# Projet de parc éolien de la Croix de Bor

Mémoire en réponse à l'avis de la Mission Régionale d'Autorité  
Environnementale (MRAE)

**Commune de Monts de Randon (Département 48),  
pour le compte de la SAS ENERGIE DE LA CROIX DE BOR.**

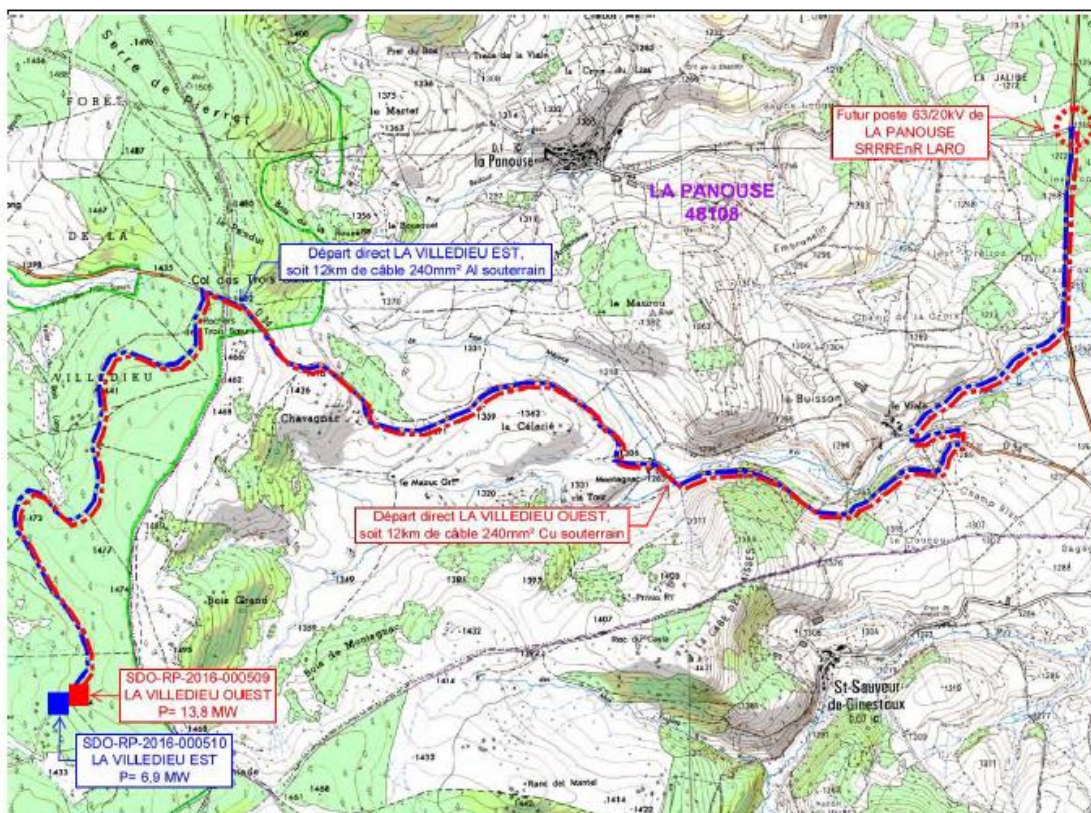
La MRAE recommande d'évaluer les effets potentiels sur l'environnement de l'hypothèse retenue pour le raccordement au réseau public, voire d'en proposer une autre si le raccordement au poste de La Panouse n'apparaît plus réaliste.

Le raccordement du parc éolien au réseau public est une opération menée par le gestionnaire de réseau ENEDIS qui en est le maître d'ouvrage et non la SAS ENERGIE DE LA CROIX DE BOR.

ENEDIS décide lui-même du poste source final et du tracé emprunté. Les conditions de réalisation du raccordement au poste source - identification du poste source dédié et tracé du raccordement notamment – ne sont définies qu'une fois les autorisations pour la construction et l'exploitation obtenues.

Le Poste Source dédié ainsi que le tracé de raccordement au réseau public seront définis par ENEDIS dans le cadre de la Proposition Technique et Financière (PTF), sur la base de l'Autorisation Environnementale délivrée.

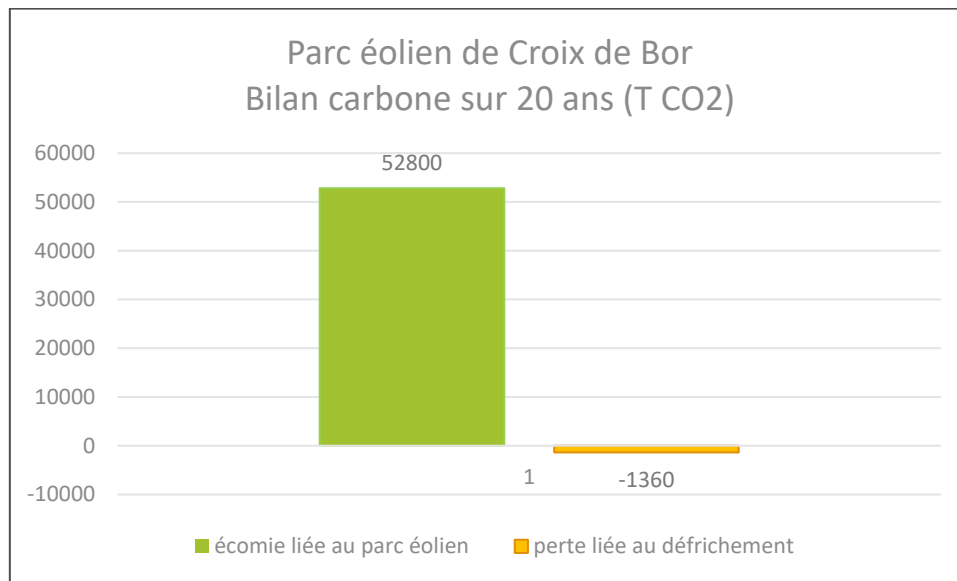
**La MRAE recommande de réaliser un bilan des émissions de GES du projet intégrant la perte de capacité de stockage de carbone liée au défrichement, et de proposer des mesures d'évitement, de réduction voire de compensation si nécessaire.**

L'étude d'impact présente (page 430) la quantité de CO<sub>2</sub> économisée par la production d'énergie éolienne :

Le taux d'émission du parc éolien français est de 12,7 g CO<sub>2</sub>/KWh (valeur donnée par la GIEC) Le taux d'émission du mix énergétique français est de 79 g CO<sub>2</sub>/KWh

Pour chaque kWh éolien produit, 66 grammes CO<sub>2</sub> sont économisés par rapport à la production du mix énergétique français, soit 66 tonnes CO<sub>2</sub>/GWh/an

Présentation du projet sur les enjeux des habitats naturels – page 459 de l'étude d'impact

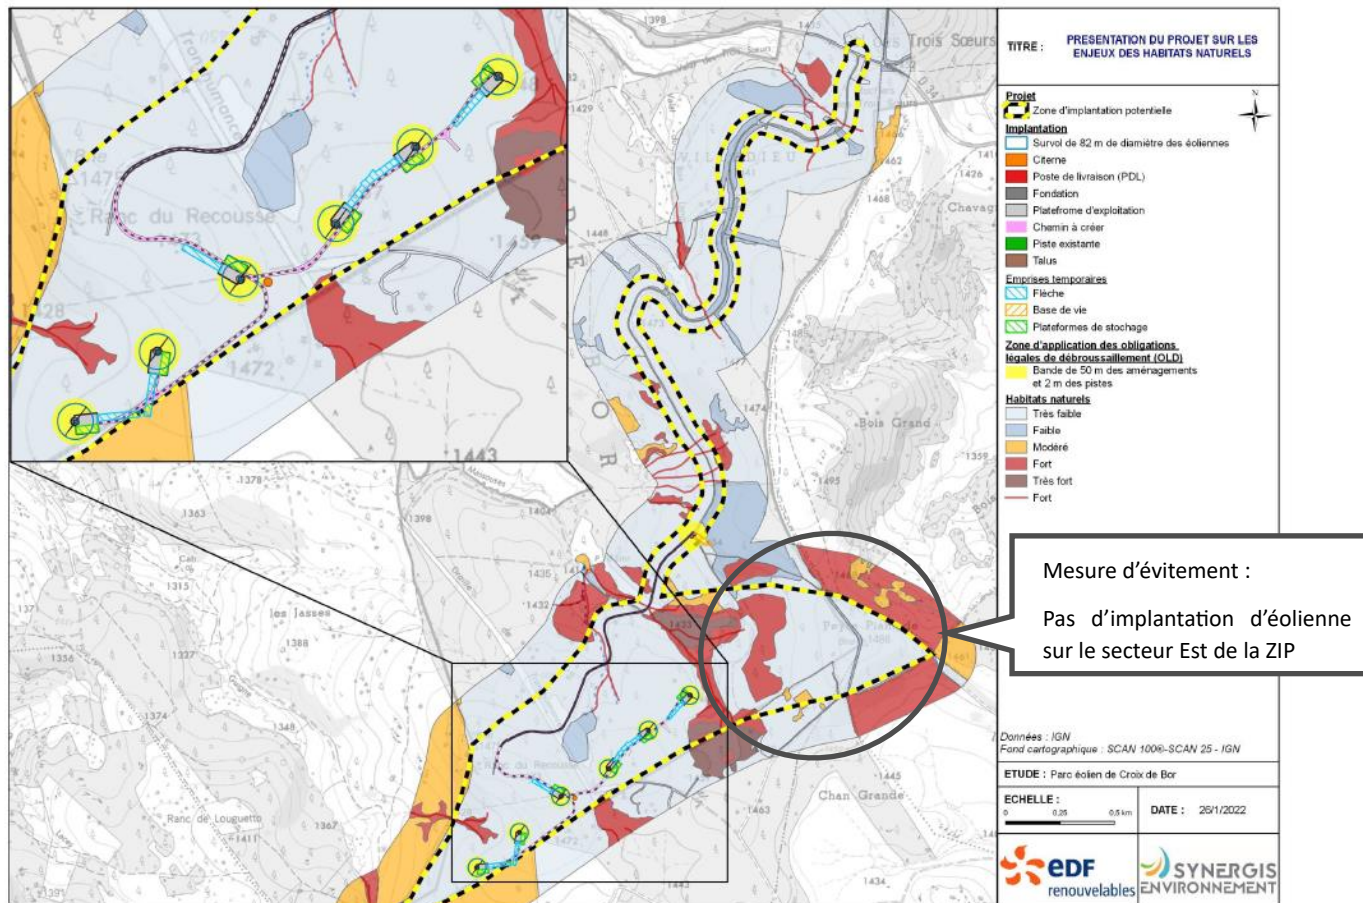
**Afin de préserver les habitats sensibles et les milieux humides identifiés ainsi que ceux qui ne le seraient pas à ce stade, la MRAe recommande l'intervention d'un.e écologue (à identifier) pour compléter l'inventaire, baliser ces secteurs sensibles et les mettre en défens, lorsqu'ils sont proches de la zone en chantier.**

**Elle recommande de proposer un suivi de la flore des zones humides, avant travaux et durant trois années post-installation.**

**Afin de limiter les risques de destruction d'individus de reptiles et d'amphibiens pendant la phase de chantier, à proximité des zones humides et des micro-habitats favorables (tous n'étant pas cartographiés), la MRAe recommande d'étendre les surfaces à mettre en défens pour tenir compte de la présence potentielle de ces espèces, que les travaux débutent avant l'entrée en léthargie, et qu'ils n'interviennent pas pendant la période de reproduction.**

En conclusion de l'analyse pédologique réalisée par le bureau d'étude ALTIFAUNE, il apparaît que le projet de Croix de Bor réduit à 6 éoliennes évite les sensibilités liées aux zones humides.

Le secteur Est de la Zone d'Implantation Potentielle qui présentait des enjeux pour les reptiles a été évité ce qui a conduit le Maître d'Ouvrage à réduire le projet de 9 à 6 éoliennes. Sur ce volet, la mesure d'Evitement a été privilégiée.

L'ensemble des zones humides concernées par les aménagements des éoliennes et même au-delà ont été identifiées et évitées. La zone d'étude est cependant de 172 ha, il n'apparaît pas proportionné d'avoir une analyse exhaustive des zones humides présentes au sein de celle-ci, d'autant plus qu'elles ne seront aucunement impactées par le projet, c'est pourquoi l'étude s'est concentrée sur les secteurs concernés par un aménagement ou localisés à proximité.

Une mesure de balisage des secteurs sensibles dont les zones humides présentes aux alentours du projet est déjà prévue pour éviter tout impact sur ces milieux : **Mesure MR1 1c page 605 de l'étude d'impact**.

Localisation de l'entomofaune – extrait page 255 de l'étude d'impact environnementale

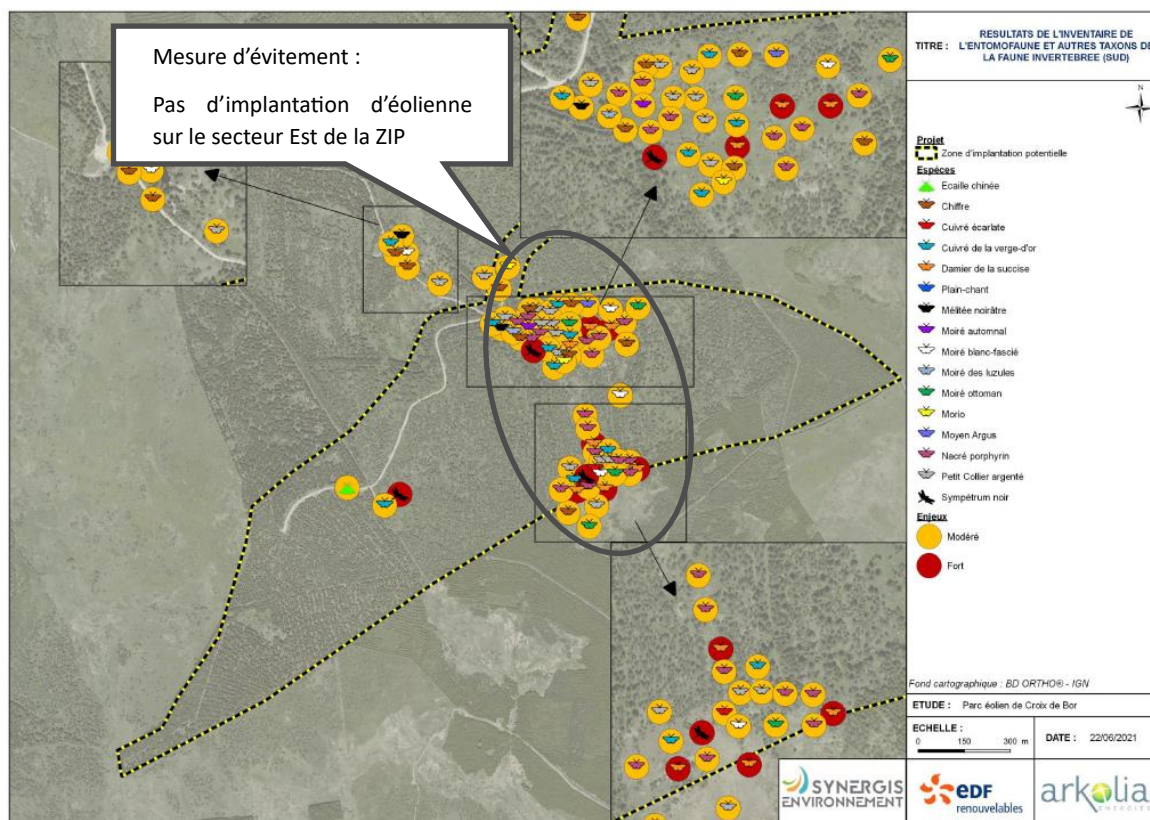
**La MRAe recommande, pour la phase travaux, de préciser et réévaluer l'impact du projet sur les papillons de jour et de proposer des mesures adaptées d'évitement et de réduction, voire de compensation.**

La Zone d'Implantation Potentielle (ZIP) présente un enjeu « faible à fort » vis-à-vis de l'entomofaune : les milieux humides et ouverts présentent un enjeu fort alors que les milieux fermés présentent un enjeu faible qui peut ponctuellement contenir des micros-habitats favorables et donc des enjeux modérés.

Les emprises du chantier et l'implantation des éoliennes concernent des milieux qui sont défavorables à l'entomofaune, réduisant ainsi les risques d'impacts sur ce groupe.

**Le secteur Est de la ZIP qui présentait des enjeux forts pour l'entomofaune a été évité ce qui a conduit le Maître d'Ouvrage à réduire le projet de 9 à 6 éoliennes. Sur ce volet, la mesure d'Évitement a été privilégiée**
